## 改善箇所説明図①

## 改善箇所説明図②

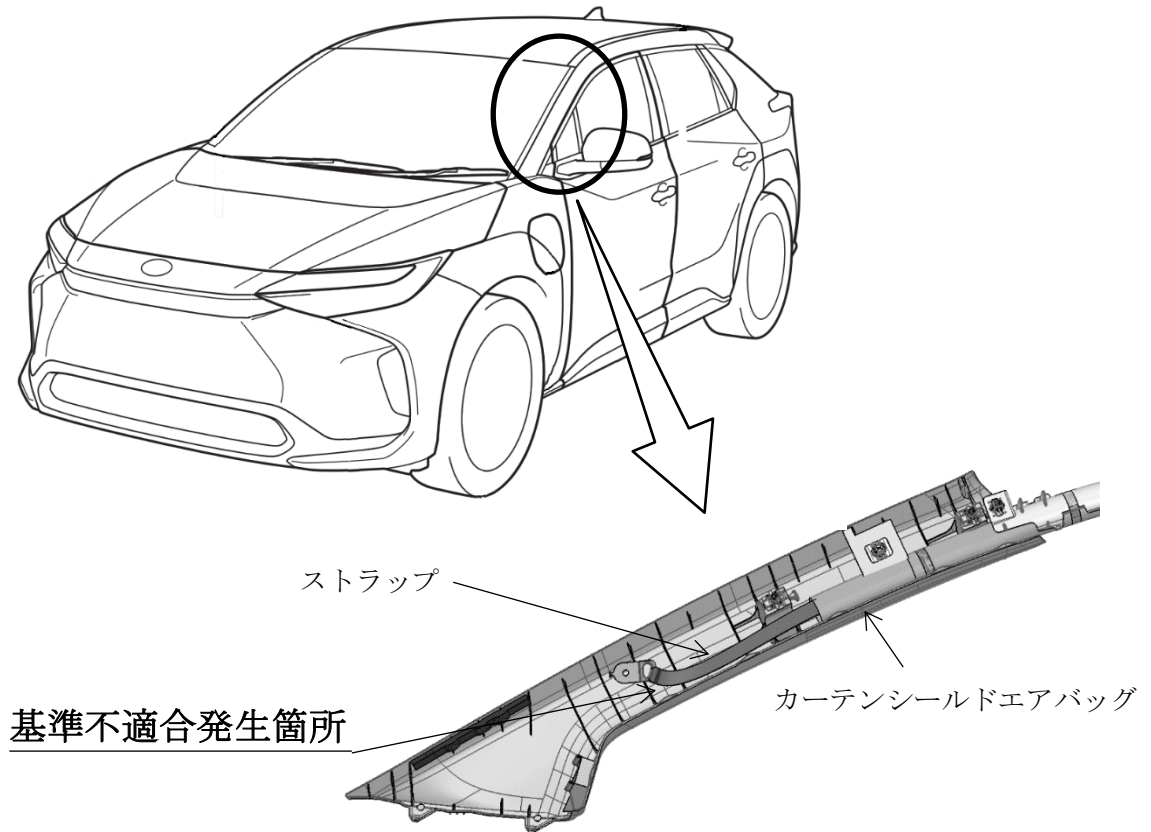
カーテンシールドエアバッグにおいて、車両工場での作業が不適切なため、展開補助用のストラップが正規位置に組付けられていないものがある。そのため、エアバッグ作動時に正常に展開できず、最悪の場合、乗員が負傷するおそれがある。

全車両、カーテンシールドエアバッグ展開補助用のストラップの組付状態を点検し、不適切なものは修正する。

識別：改善済車両には車台番号打刻位置の左側に黄色ペイントを塗布する。

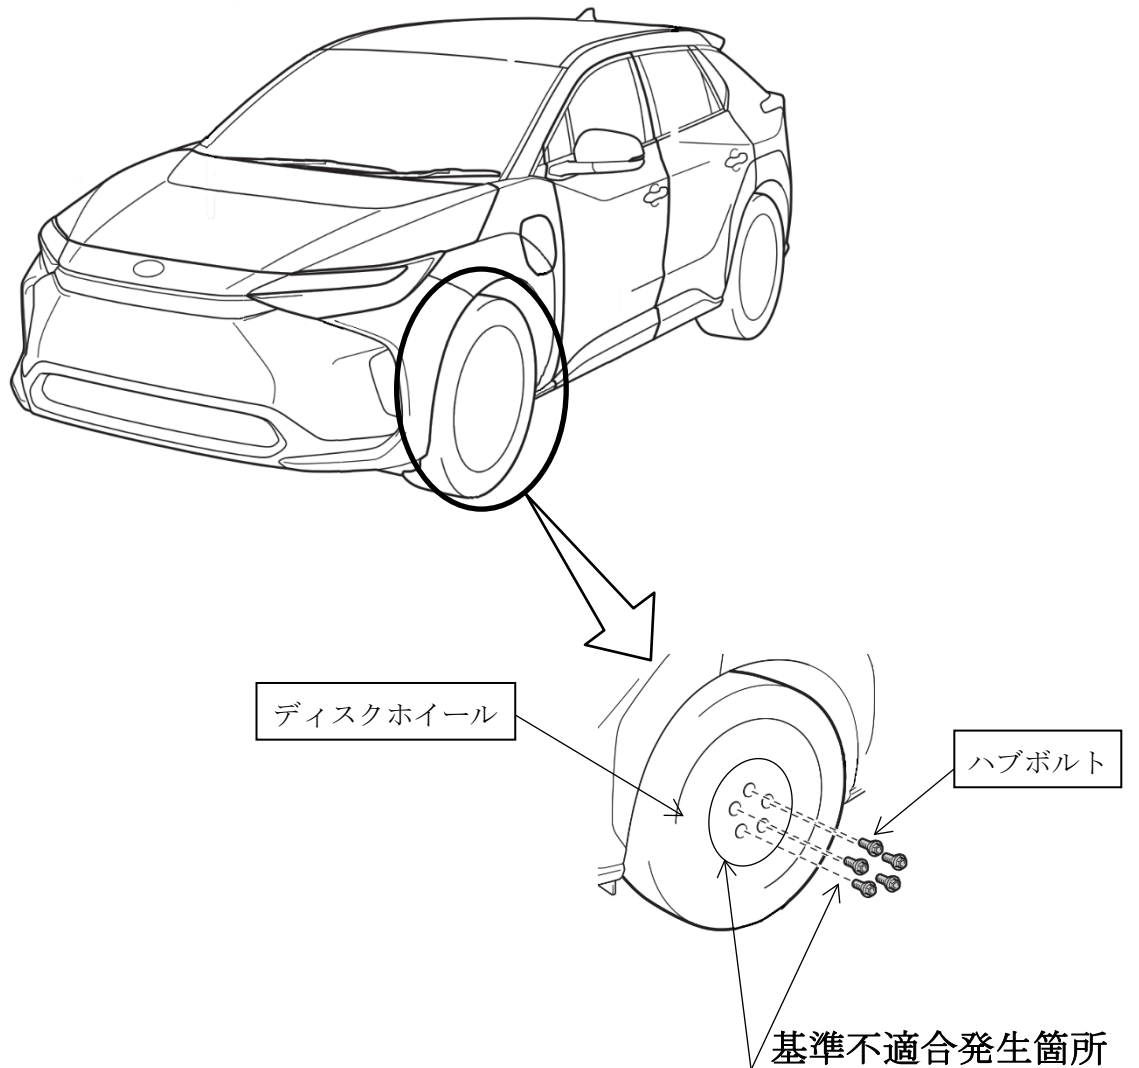
ディスクホイール取付部において、ホイールの加工およびハブボルトの仕様が不適切なため、ハブボルトの締結力が車両の走行性能に対して不足し、連続した急加速や急制動の繰返し等で、当該ボルトが緩むことがある。そのため、そのままの状態で行くと、異音が発生し、最悪の場合、タイヤが脱落するおそれがある。

全車両、ディスクホイールを良品に、ハブボルトを対策品に交換する。  
また、ハブボルトの取扱いに関する注記を記載した取扱説明書に交換する。

識別：改善済車両には車台番号打刻位置の左側に黄色ペイントを塗布する。
